**Forum mondial de l'harmonisation des Règlements
concernant les véhicules****191^e session**

**Accord de 1958 : Examen de projets d'amendements
à des Règlements ONU existants, soumis par le GRSP****Proposition de série 11 d'amendements au Règlement ONU
n° 17 (Résistance mécanique des sièges)****Communication du Groupe de travail de la sécurité passive***

Modèle A

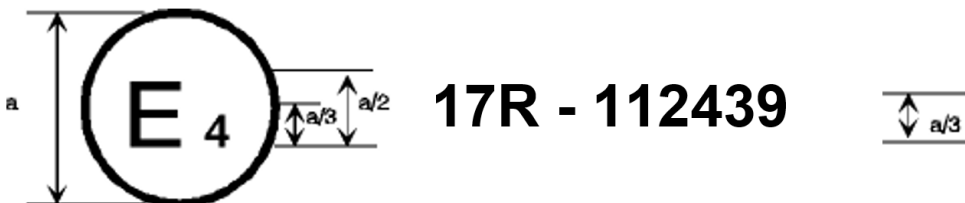
Annexe 2, lire :

La marque d'homologation ci-dessus, apposée sur un véhicule, indique que le type de ce véhicule a été homologué aux Pays-Bas (E 4), en ce qui concerne la résistance des sièges munis, ou pouvant être munis, d'un appuie-tête, ainsi que les caractéristiques de ces appuie-tête, en application du Règlement ONU n° 17, sous le numéro d'homologation 112439. Les deux premiers chiffres du numéro d'homologation signifient que le Règlement ONU n° 17 comprenait la série 11 d'amendements lorsque l'homologation a été délivrée. La marque d'homologation ci-dessus indique aussi que le type de véhicule a été homologué en application du Règlement ONU n° 17 en ce qui concerne également la résistance des autres sièges du véhicule qui ne sont pas munis, ou ne peuvent être munis, d'un appuie-tête.

Modèle C

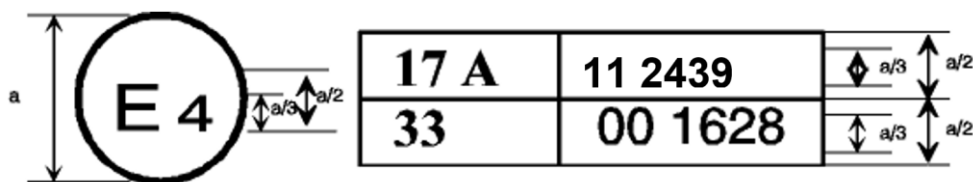
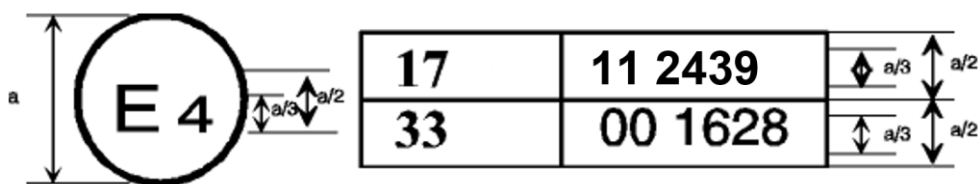
La marque d'homologation ci-dessus, apposée sur un véhicule, indique que le type de ce véhicule a au moins un siège muni ou pouvant être muni d'un appuie-tête et qu'il a été homologué aux Pays-Bas (E 4), en application des Règlements ONU n^{os} 17 et 33¹.

Les deux premiers chiffres des numéros d'homologation signifient qu'aux dates auxquelles les homologations respectives ont été délivrées, le Règlement ONU n^o 17 comprenait la série 11 d'amendements alors que le Règlement ONU n^o 33 était encore sous sa forme originale. La marque d'homologation ci-dessus indique aussi que le type de véhicule a été homologué en application du Règlement ONU n^o 17 en ce qui concerne également la résistance des autres sièges du véhicule qui ne sont pas munis, ou ne peuvent être munis, d'un appuie-tête.
